VERSLAGLEGGING VERVOLG PARTICIPATIEAVOND

Datum:	04 november 2024
Tijdstip:	19.30 tot 21.00 uur
Locatie:	Voormalige Pastorie
Reden:	Planinitiatief woningbouw – vervolg na Omgevingstafel d.d. 10 oktober 2024
Organisator:	Wilhelminahof BV
Aanwezig:	BouwN, selectie buurtbewoners
Versie:	V02

VLEUGELS

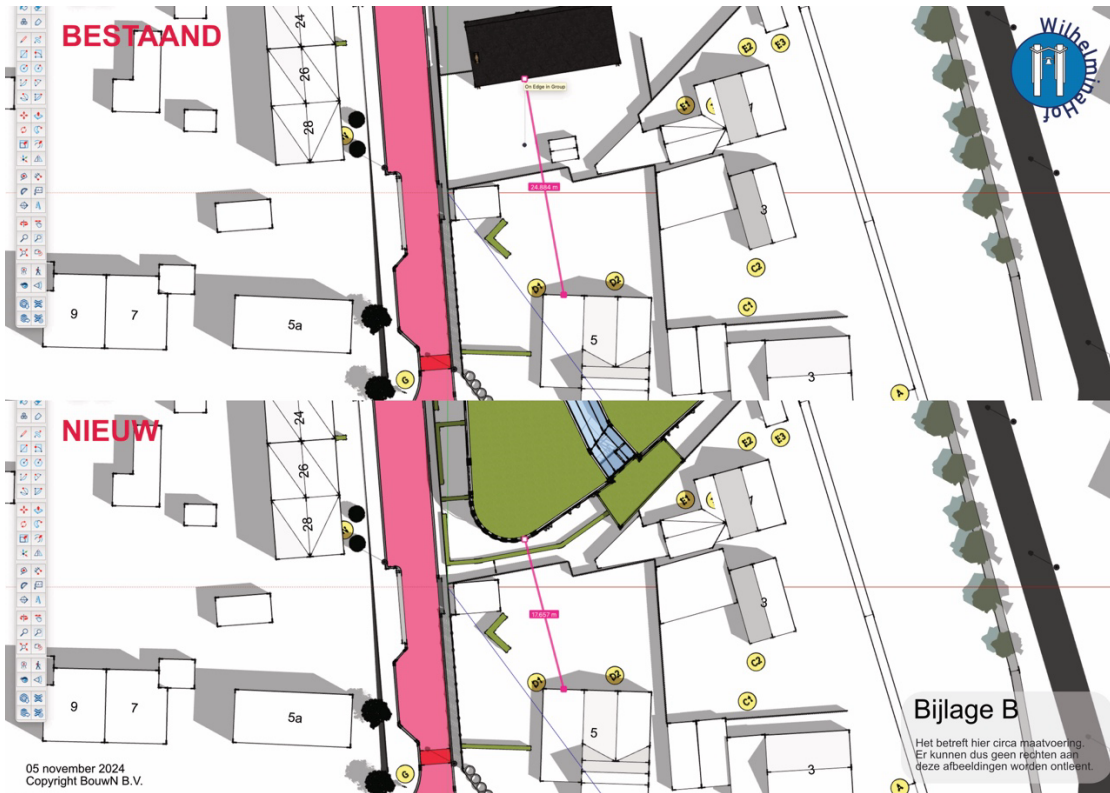
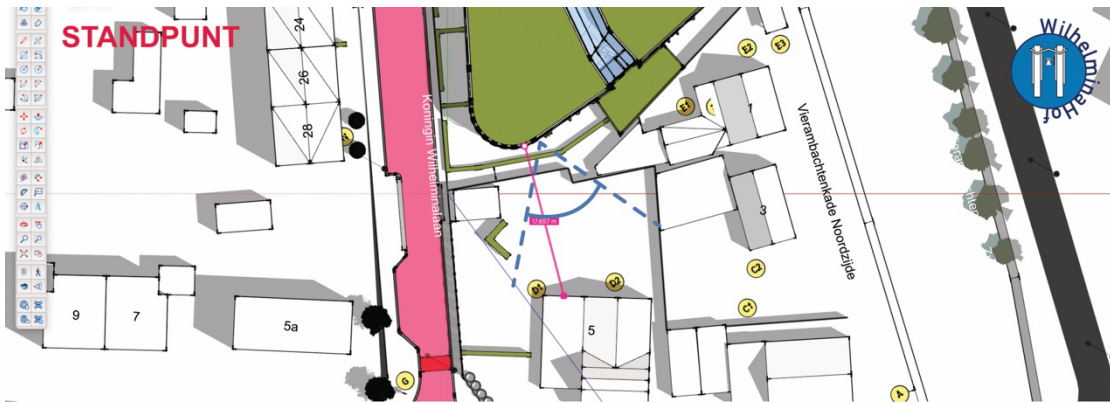
C. VLEUGELS 1^E VERD. NIEUWBOUW K. DOORMANSTR/ VIERAMBACHTENBOEZEM ZIJDE

De woonkamer ramen van de nieuwbouw op de eerste verdieping gesitueerd richting de Vierambachtenkade Noorzijde/ Karel Doormanstraat worden voorzien van een zogenaamde 'vleugel'. De 'vleugel' betreft een schegvormig uitsteeksel. Een erker

zwevend boven de begane grond laag waarbij het originele woonkamer raam verplaatst wordt naar de voorzijde van de erker (zie bijlage voor de exacte positie en concept uitvoering). Daarmee wordt direct zicht vanuit de woonkamers van de betreffende appartementen op de tuinen en/of woningen gelegen aan de Vierambachtenkade Noordzijde/ Karel Doormanstraat volledig weggenomen. De kijkhoek wordt verplaatst naar de Koningin Wilhelminalaan en de Vierambachtenkade. De erkers zijn verdieping hoog en verkrijgen ook een raam van vloer tot plafond. De erker wordt onderdeel van de gevel en wordt dan ook omkleed met de geveldelen zoals toe te passen op de gehele nieuwbouw.

Vraag/opmerking:

Hoe is de opbouw van de erker? Waar zitten de ramen?

Reactie:

Eerste lijn – De erker krijgt 1 raam. Deze zit op het smalste deel van de erker en kijkt of over de Koningin Wilhelminalaan of over de Vierambachtenkade Noordzijde uit. Het raam is van vloer tot plafond. De langste wand van de erker is dicht en is dus onderdeel van de buitenschil en wordt afgewerkt als de overige gevel met houten delen.
